Objet : Avis relatif au Permis de Construire PC n° 059 505 25 A0006
Date de dépôt en mairie : 17/06/2025
Date d'arrivée au SDIS : 25/07/2025 « PLAT'AU »

Objet : Avis relatif au Permis de Construire PC n° 059 447 25 00014
Date de dépôt en mairie : 07/07/2025
Date d'arrivée au SDIS : 17/07/2025 « PLAT'AU »

**Avis délibéré de la mission régionale
d'autorité environnementale
Hauts-de-France
sur le projet de centrale solaire photovoltaïque sur les communes de
Onnaing et Rombies-et-Marchipont (59)
Étude d'impact du 28 juin 2025**

AVIS DÉLIBÉRÉ n° 006697/A P adopté lors de la séance du 23 décembre 2025 par
la mission régionale d'autorité environnementale Hauts-de-France

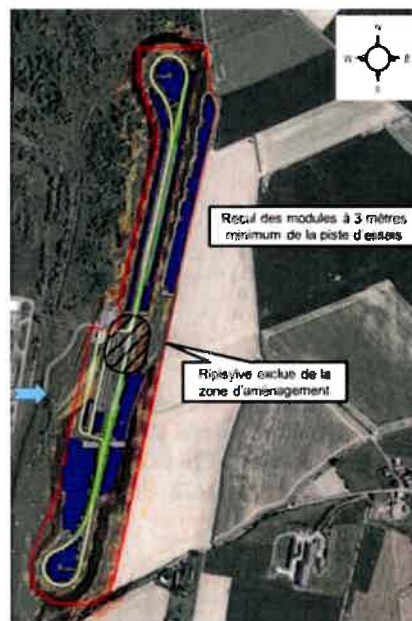
En l'absence de Point d'Eau Incendie (PEI) dans un rayon de 400 mètres, la DECI est considérée inexistante.

Le dossier déposé par le demandeur ne comporte aucun élément relatif à la DECI.

Au vu des éléments en notre possession, **la DECI est considérée insuffisante en matière de distance des PEI vis-à-vis du risque.**

- Assurer l'accessibilité des secours à l'intérieur du parc de telle sorte que les panneaux photovoltaïques, les plus éloignés, soient à une distance maximale de 400 m d'une voie permettant la circulation des véhicules de secours. Le cheminement du panneau le plus éloigné et la voirie doit être de 1m80.

- Largeur libre de 3 m minimum libre de circulation,
- Hauteur libre de 3 m 50,
- Force portante 160 kN avec un maximum de 90 kN par essieu, ceux-ci étant distants de 3 m 60 minimum et présentant une résistance minimale au poinçonnement de 88 N/cm²,
- Rayon intérieur R de 11 m minimum,
- Surlargeur S= 15/R en mètres dans les virages de rayon inférieur à 50 m,
- Pente inférieure à 15%.

- Assurer la DECI par un point d'eau incendie de 120 m³ ou d'un débit de 60 m³/h situé à 400 m du panneau photovoltaïque le plus éloigné en empruntant un cheminement de 1m80 minimum.

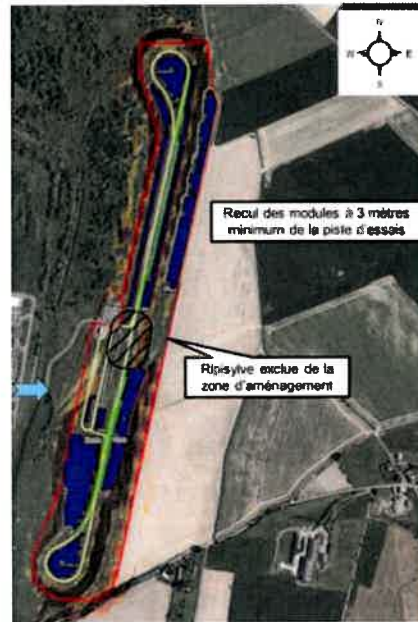
En l'absence de Point d'Eau Incendie (PEI) dans un rayon de 400 mètres, la DECI est considérée inexistante.

Le dossier déposé par le demandeur ne comporte aucun élément relatif à la DECI.

Au vu des éléments en notre possession, **la DECI est considérée insuffisante en matière de distance des PEI vis-à-vis du risque.**

- Assurer l'accessibilité des secours à l'intérieur du parc de telle sorte que les panneaux photovoltaïques, les plus éloignés, soient à une distance maximale de 400 m d'une voie permettant la circulation des véhicules de secours. Le cheminement du panneau le plus éloigné et la voirie doit être de 1m80.

- Intégrer au plan d'organisation interne définissant les mesures d'organisation et les méthodes d'intervention, que l'accessibilité au parc photovoltaïque se fera via le site de Toyota TMMF.

- Largeur libre de 3 m minimum libre de circulation,
- Hauteur libre de 3 m 50,
- Force portante 160 kN avec un maximum de 90 kN par essieu, ceux-ci étant distants de 3 m 60 minimum et présentant une résistance minimale au poinçonnement de 88 N/cm²,
- Rayon intérieur R de 11 m minimum,
- Surlargeur S= 15/R en mètres dans les virages de rayon inférieur à 50 m,
- Pente inférieure à 15%.

- Assurer la DECI par un point d'eau incendie de 120 m³ ou d'un débit de 60 m³/h situé à 400 m du panneau photovoltaïque le plus éloigné en empruntant un cheminement d'1 m 80 minimum.
